令和 8 年 4 月 15 日  
堺 市

新金岡小学校外壁改修ほか工事ほか監理業務の設計図書の訂正について（通知）

工事名称：新金岡小学校外壁改修ほか工事ほか監理業務

工事名称	新金岡小学校外壁改修ほか工事		
図面名称	仮設計画図		
A3縮尺	1/340	A1縮尺	1/170
堺市 建築都市局 建築部		図面番号	A/14

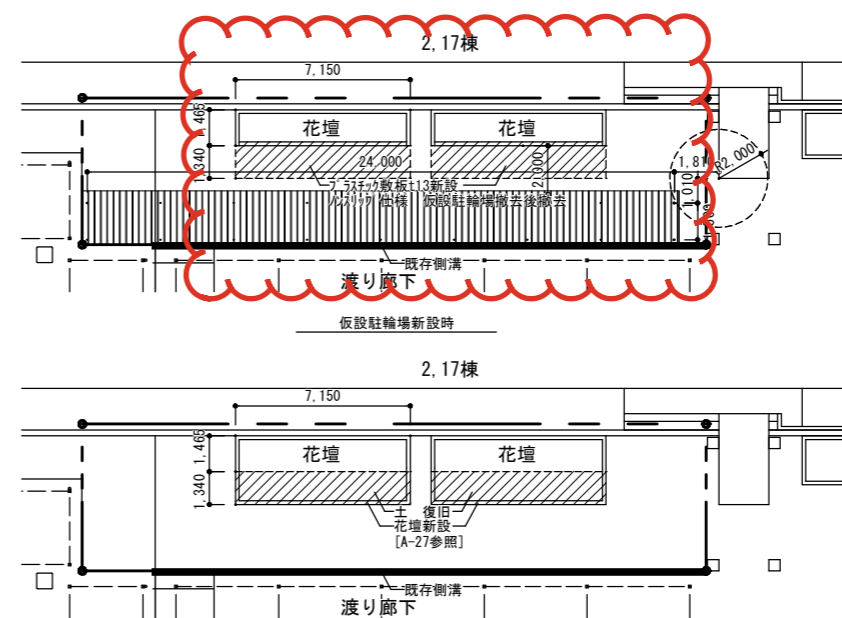
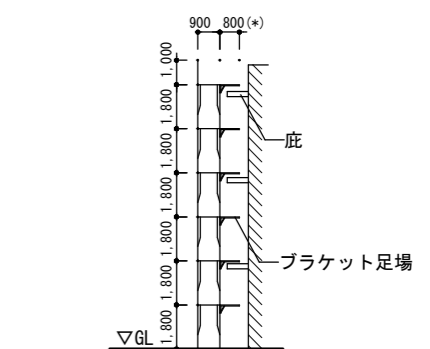
図面No.	図面名称	訂正箇所	誤	正	備考
A/14	仮設計画図	仮設駐輪場新設時	単管、コンパネ新設 仮設駐輪場撤去後撤去		削除
A/14	仮設計画図	仮設駐輪場新設時	プラスチックベニヤ新設 仮設駐輪場撤去後撤去	プラスチック敷板t13新設 ノンスリップ仕様 仮設駐輪場撤去後撤去	修正
A/27	仮設駐輪場詳細図、メッシュフェンス、花壇撤去・新設詳細図	仮設駐輪場詳細図	H-175×175		削除
